Objet : AREVA MINES
Rapport de visite d'inspection – Sites miniers « la porte » et « galerie des Biaurottes » à
Saint Julien aux Bois

Visite d'inspection : Date de la visite :	Site minier « La Porte » et « Galerie des Biaurottes » à Saint Julien aux bois (19) 7 octobre 2014
Situation administrative :	La porte – MCO – 29 t Galerie des Biaurottes – petit chantier souterrain – 52 kg Exploitant : AREVA Mines Propriétaires du site : Areva et privés
Référentiels utilisés :	- Bilan de fonctionnement de la Corrèze - Courriers AREVA : 27/01/2010, 25/03/2010, 30/06/2010, 16/12/2010,

1. Site de la Porte

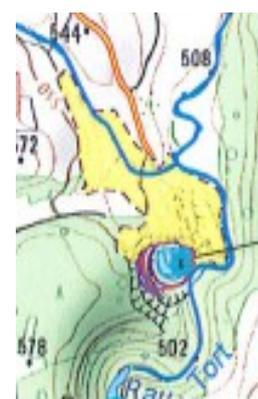
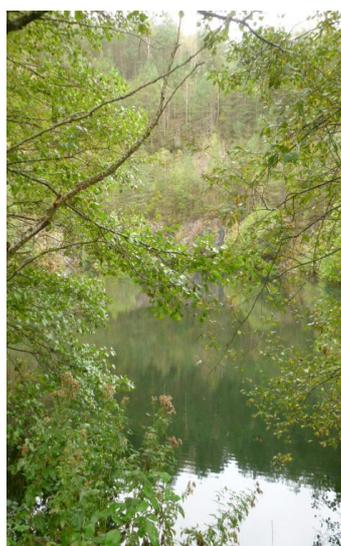
LA MCO ne dispose pas de surverse connue ; son niveau est en équilibre avec le ruisseau qui ne semble pas impacté (concentrations mesurées dans le Riou Tort en amont et en aval sont du même ordre à chaque campagne et varient entre 1 à 3 microgrammes par litre, pour une teneur de l'eau de la MCO de 82 µg/L (cf. bilan 2013 et début 2014).

Toutefois, dans l'hypothèse où des stériles excavés dans le cadre de l'action nationale seraient amenés sur ce site (dans la MCO), il y aura lieu de prévenir notamment tout risque de surverse vers le ruisseau. **Ce point sera à aborder dans le dossier attendu relatif aux exutoires envisagés dans le cadre de l'action nationale.**
